Anlage 2c zur VO/0130/20

Stellungnahmen
aus der öffentlichen Auslegung des Flächennutzungsplanentwurfs gem. § 3 Abs. 2 BauGB

EINGABE zur geplanten 103. Änderung des Flächennutzungsplans (1230)
– Maßregelvollzugsklinik/ Kleine Höhe

Offizielles Foto aus den Informationsseiten der Stadt Wuppertal

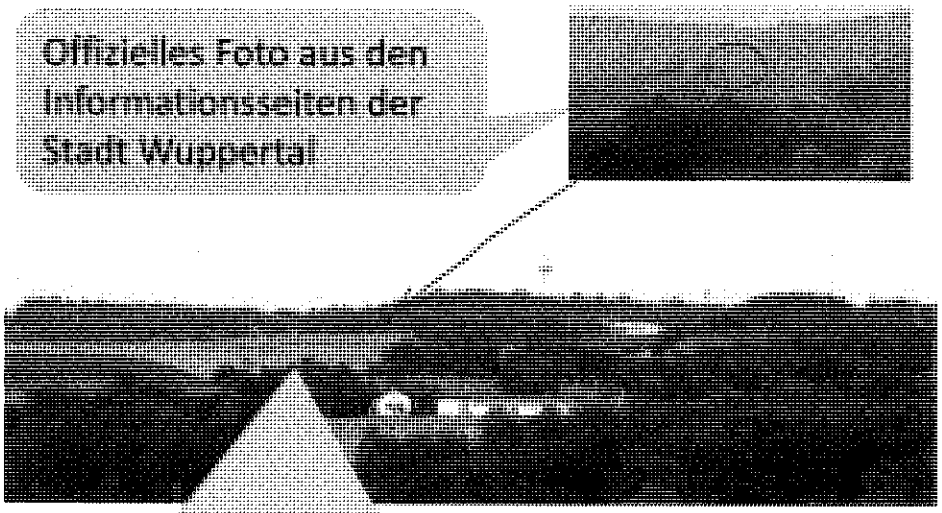
Simulation der flächenmäßigen Ausdehnung der geplanten Baumaßnahme – auf die Höhe der Umbauung (Zaun/Mauer) kalibriert.
Die darüber hinausgehende Sichtbarkeit der mehrgeschossigen Bauten ist hier nicht simuliert – sie wird die Landschaft noch mehr beeinträchtigen.

Abb. 18: Blick von der Hügelstraße in Velbert Neviges auf das Plangebiet (Foto grünplan, Juni 2016)

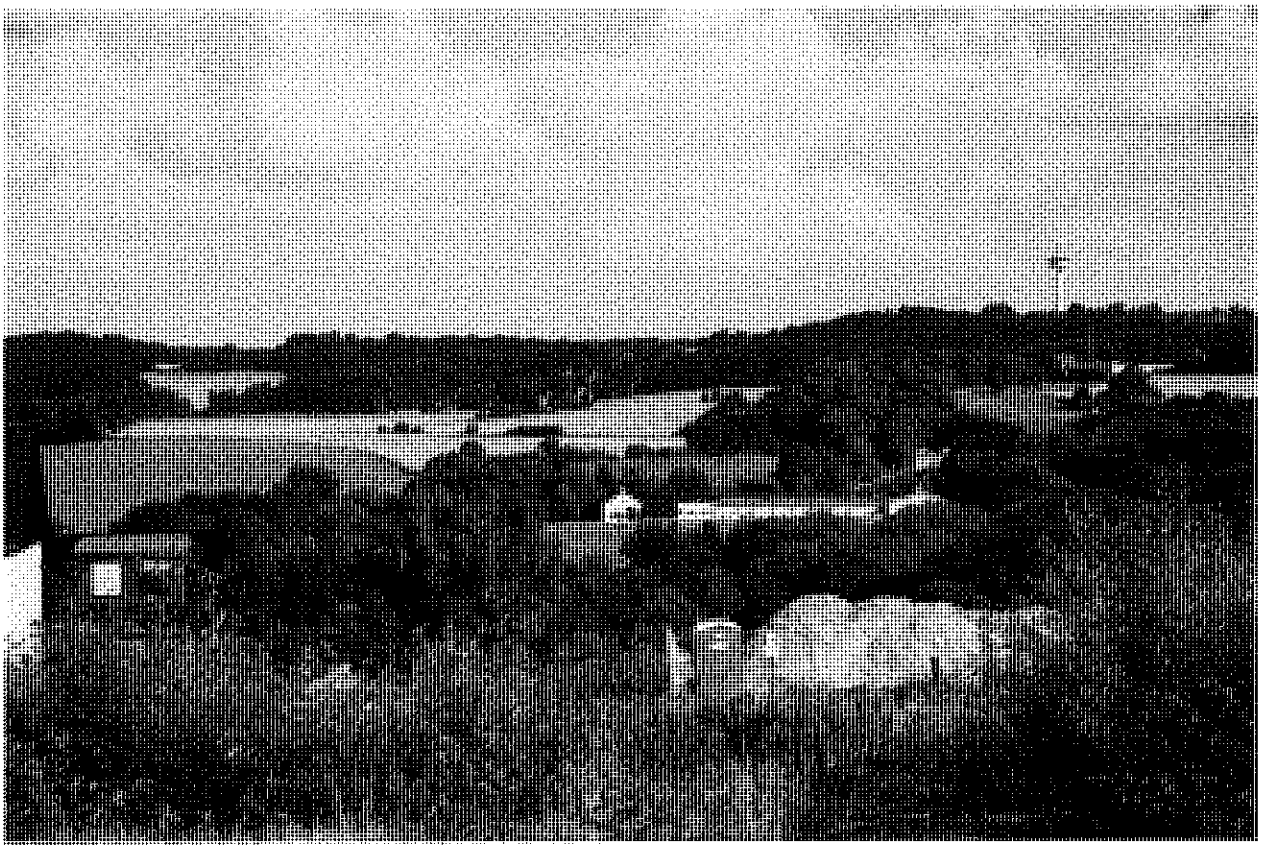
Außerdem fiel mir in diesem Zusammenhang auf, dass die Markierung des Geländes auf dem Foto (Abb. 18) im Umweltbericht nicht korrekt ist: Hier wird der Schanzenweg eingekringelt; aber dabei kann man Ihren Plänen doch entnehmen, dass der Schanzenweg die untere Grenze des Forensikgeländes bilden soll; so dass das Plangebiet oberhalb des Schanzenweges angegeben werden müsste.

Abbildung 1: Banner

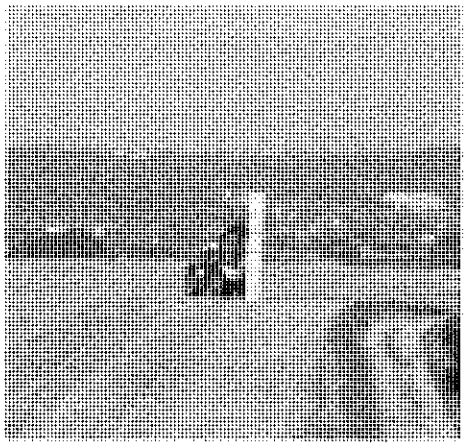
Hier wird im Umweltbericht ab S. 49 mit Bildern gearbeitet, die in keinster Weise diesem Aspekt gerecht werden. Ein graues Bild von der tiefsten Stelle des Geländes aus sowie einen Blick Richtung Eckbusch soll aus meiner Sicht in abwertender Intension das Gelände als wenig schützenswert darstellen.

Ich fordere Sie auf, diesen Aspekt mit einer Simulation, die in anderen Bauprojekten eine Selbstverständlichkeit ist, für alle Beteiligten nachvollziehbar zu machen.

Abbildung 3

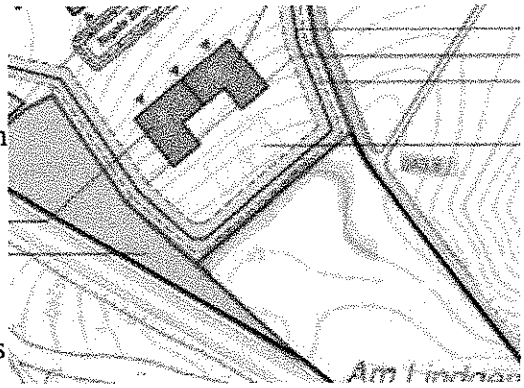
Des Weiteren fordere ich Sie auf, die mit der 5,50 m hohen Mauer vermutlich höchsten Punkt der Klinik (siehe Abbildung 1) mehrere Höhenmeter tiefer, und nicht wie jetzt dargelegt, auf der höchsten Stelle der der Kleinen Höhe (245 m über NN) einzuplanen. Nur so kann die Planung den besonderen Anforderungen an den Schutz des Landschaftsbildes gerecht werden.

Darüber hinaus fehlt in den Plänen, Darstellungen der Abstände und des Aufbaus einer gestaffelten Eingrünung sowie deren Bewertung in Hinblick auf Sicherheitsrisiken. Eine Beschreibung der von außen sichtbaren Sicherheitseinrichtungen fehlt ebenso. Ein B-Plan, der diese Aspekte nicht deutlich darstellt, wäre aus meiner Sicht abzulehnen.
